**Numer referencyjny reklamacji:** REC687  
urządzenia

**Typ akcji:** Modyfikacja

**Powód działania:**

Rx Imola:

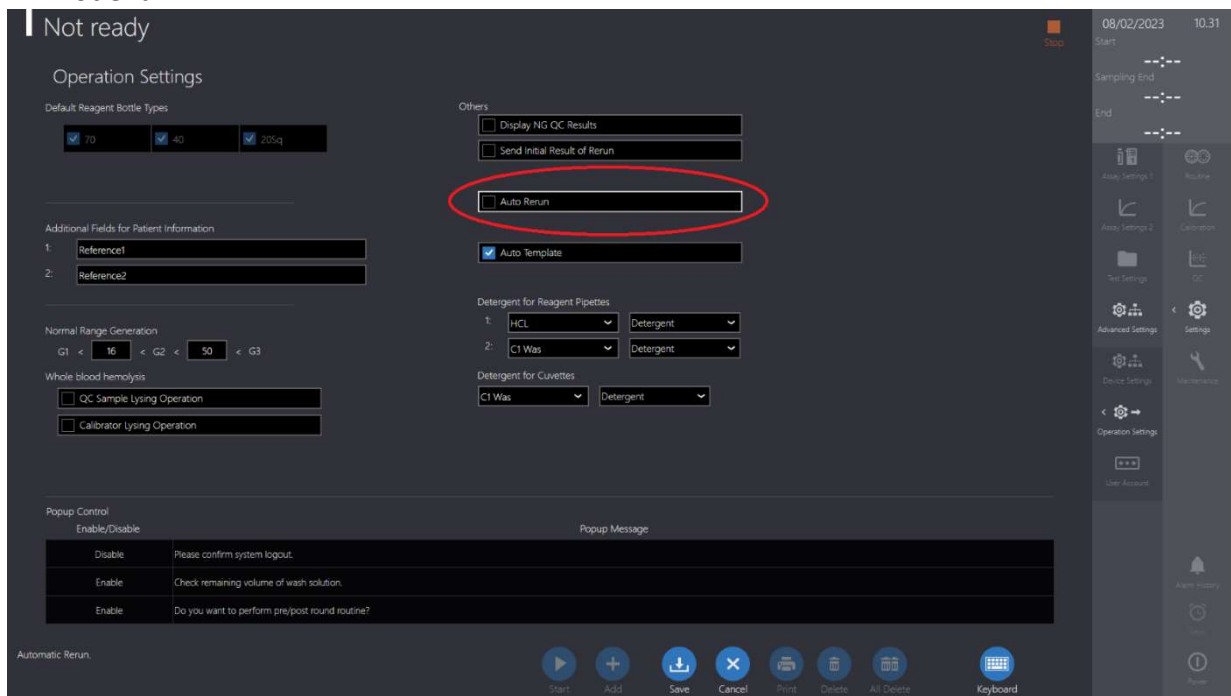
Upewnij się, że to pole nie jest zaznaczone.

- Ustawienia automatycznego ponownego uruchamiania są wyłączone, patrz Dodatek A, aby uzyskać wskazówki dla każdego instrumentu Rx.
- Wyniki z oznaczeniem (<) zgłoszone jako dolna część zakresu technicznego. Ustawienia Sample Volume (Niska) nie powinny być stosowane.
- Wyniki z oznaczeniem (>) zgłoszone jako górna część zakresu technicznego. Ustawienie objętości próbki jest wysokie, a rozcieńczenia nie powinny być stosowane. Należy przeprowadzić rozcieńczenie ręczne, a wyniki pomnożyć przez współczynnik rozcieńczenia.
- Nie należy podawać wyników z (r).
